Service Bulletin

Bulletin No: 2002-2-03

Subject: Hydraulic Brake Caliper Oil Bolts

REISSUE

Fig. 1

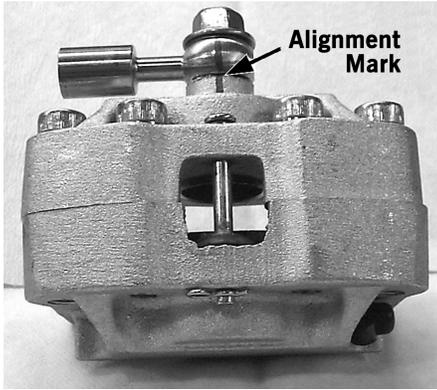
Solution: Prior to loosening the oil bolts, make an alignment mark across the oil bolt fitting and onto the caliper. This mark will ensure that the oil bolt fitting and the attached brakeline hose will be oriented properly. See Fig. 1 for proper alignment marking and Fig. 2 for the proper orientation of oil bolt fitting.

When installing the new oil bolts, make sure that the marks on the oil bolt fitting and on the caliper align. If the oil bolt fitting is not positioned properly, the attached brakeline hose may come into contact with the inner wheel resulting in possible damage to the brakeline hose. Make sure there is adequate clearance between the brakeline hose and the inner wheel.

Fig. 1

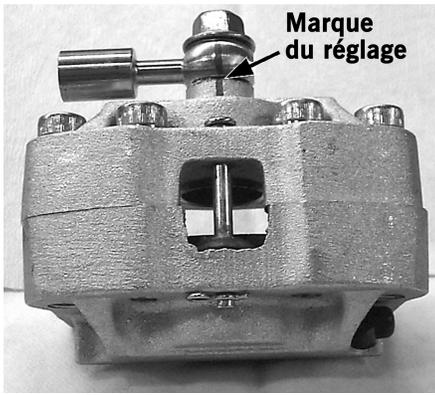
Solution: Avant de desserrer les boulons d'huile, faites une marque pour l'alignement à travers le réglage des boulons d'huile et sur l'étrier. Cette marque assurera que le réglage des boulons d'huile et du tuyau de la ligne de freinage seront orientés correctement. Voyez la fig. 1 pour la marque du réglage adéquat et la fig. 2 pour l'orientation correcte du réglage des boulons d'huile.

Lors de l'installation des nouveaux boulons d'huile, assurez-vous que les marques sur le réglage des boulons d'huile et sur l'alignement de l'étrier soient bien alignées. Si le réglage des boulons d'huile n'est pas correctement en position, le tuyau de la ligne de freinage attaché peut prendre contact avec la roue interne, résultant à un dommage possible du tuyau de la ligne de freinage. Assurez-vous qu'il y ait un dégagement adéquat entre le tuyau de la ligne de freinage et la roue interne.
